**Modulo per la presentazione delle osservazioni per i piani/programmi/progetti sottoposti a procedimenti di valutazione ambientale di competenza statale**

ID: Codice procedura (ID\_VIP/ID\_MATTM):10844

Impianto per la produzione di energia elettrica da fonte eolica, costituito da 6 aerogeneratori della potenza complessiva di 37,2 MW, un sistema di accumulo da 25 MW e relative opere connesse in località "Rempillo" nel comune di Pitigliano (GR).

# Analisi degli Impianti Eolici Esistenti e in Progetto

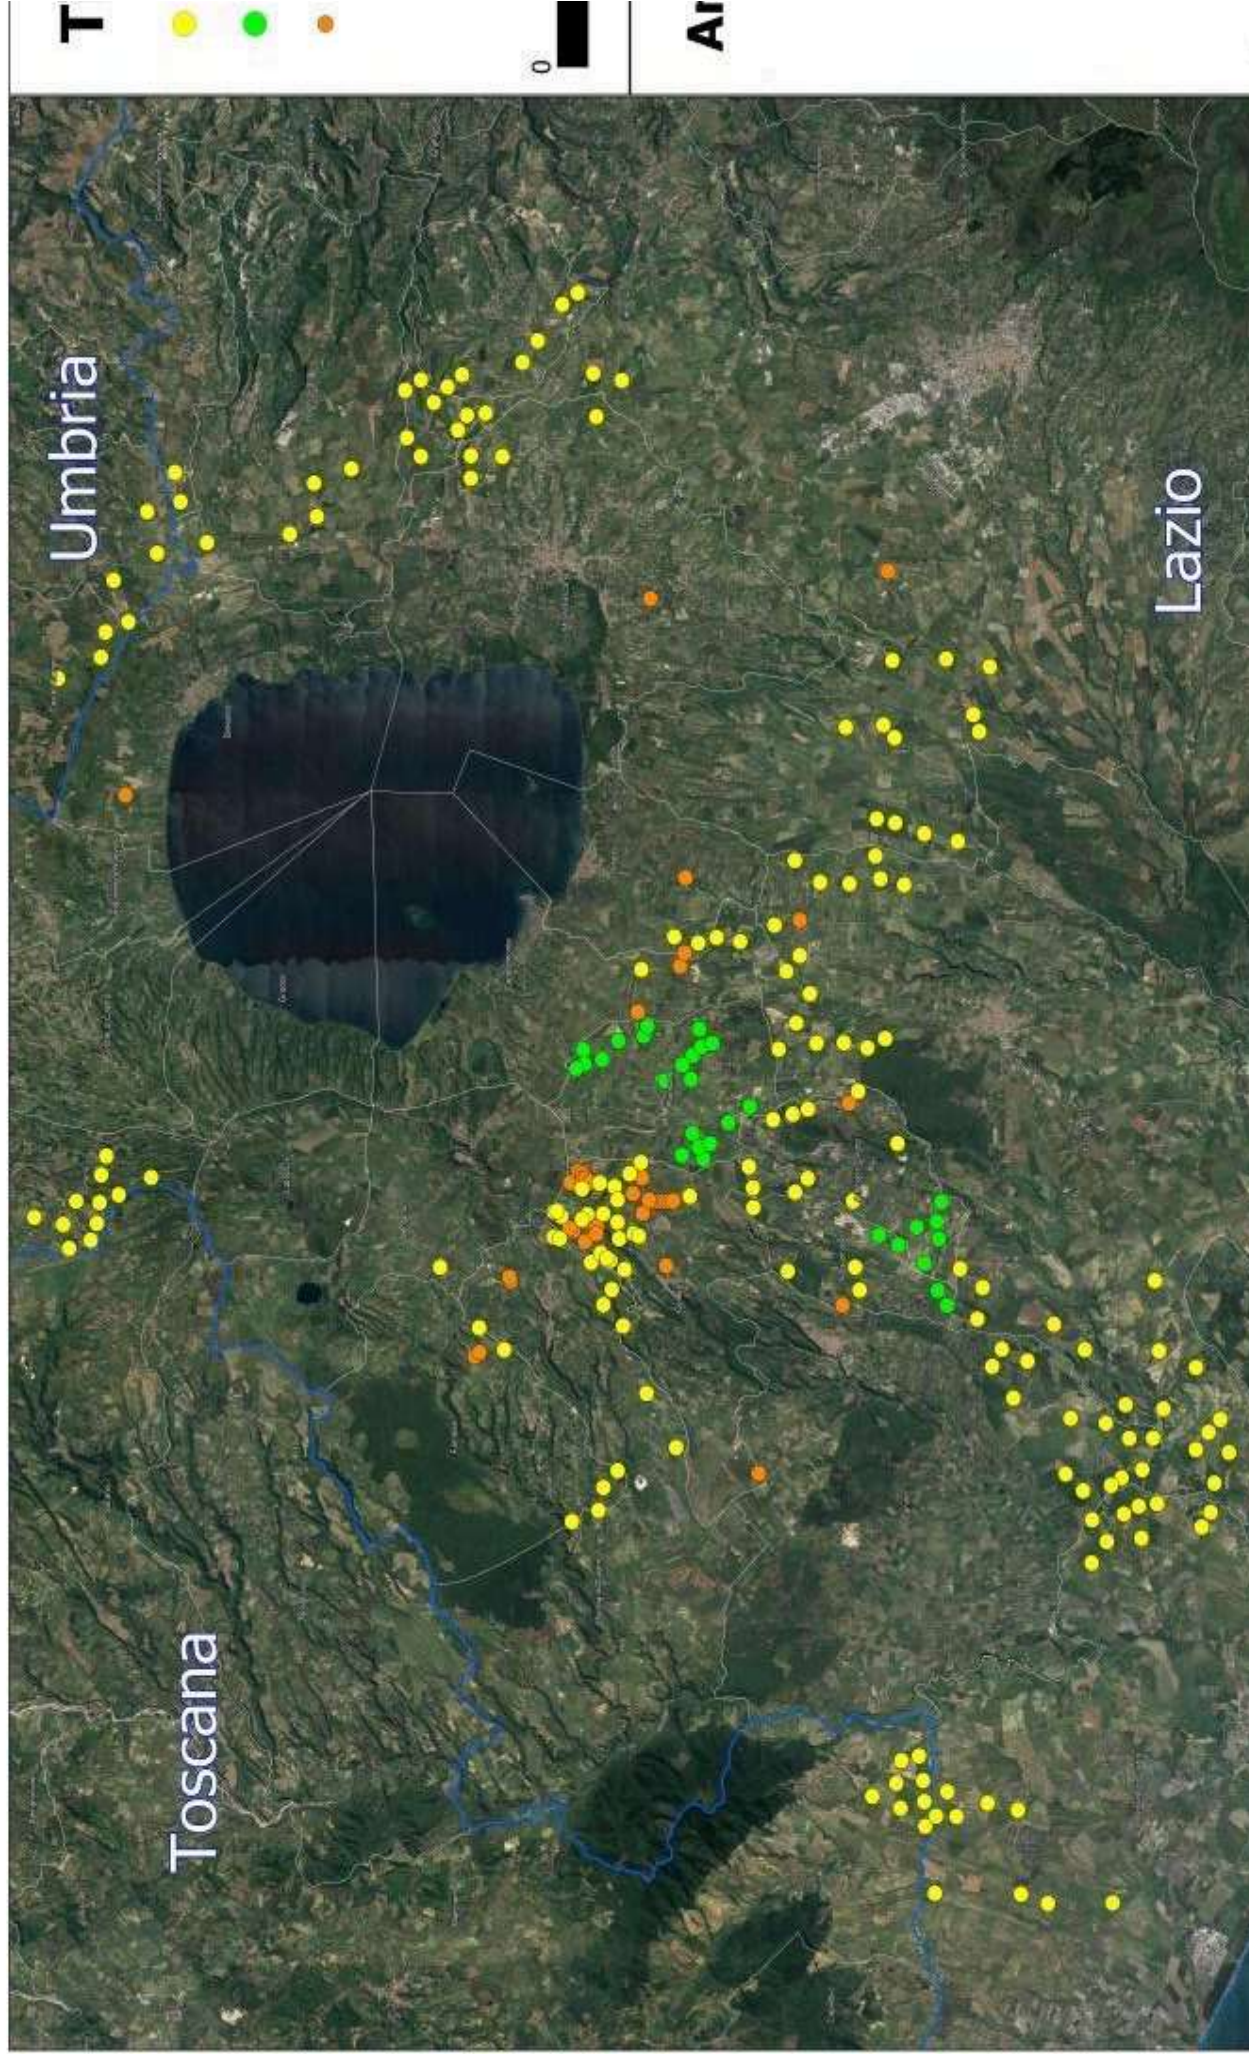
nn. 1 e 2 e crea anche degli impatti negativi anche sui beni naturalistici come verrà dettagliato nell'Osservazione n. 4. Inoltre andrebbe a sommarsi al già enorme cumulo di impianti eolici e fotovoltaici e geotermici che già creano una elevata criticità ambientale nella provincia di Viterbo e interferiscono anche con il territorio toscano come si può vedere dalle immagini nn. 4 e 5 dell'Allegato n. 1.
